Dringender vor Ort Sicherheitshinweis

Aeonmed VG70

FSCA2020_001 Datum 2020-08-14

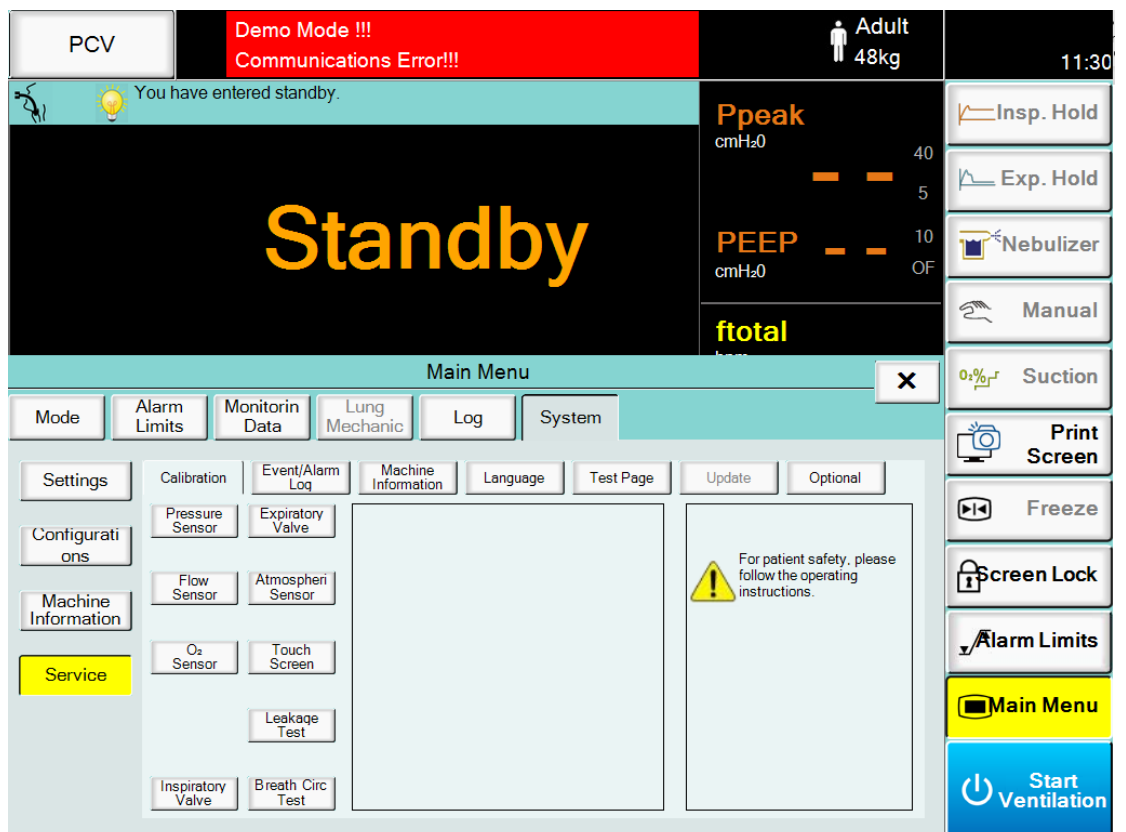
- Bitte befolgen Sie die neueste Version der Gebrauchsanweisung, um das Gerät zu bedienen, und werfen Sie die IFU der alten Version, um Missverständnisse zu vermeiden.
- Bitte füllen Sie das Bestätigungsformular so bequem wie möglich aus und senden Sie die unterschriebene Kopie des Bestätigungsformulars zum frühestmöglichen Zeitpunkten Aeonmed oder den Händler.
- Befolgen Sie die nachstehenden Anweisungen, um die Meldung "Daten verloren: 3008" in der Protokolldatei zu entfernen:
 - Schritt 1: Zugriff auf das Servicemenü über Hauptmenü → System → Service:

- Schritt 2: Geben Sie das Passwort 2012 ein, um auf das Servicemenü zuzugreifen:

- Schritt 3: Öffnen Sie die Registerkarte Ereignis- / Alarmprotokoll:

- Schritt 4: Tippen Sie auf Protokolle löschen und drücken Sie Bestätigen, um das Löschen von Protokollen zu bestätigen:
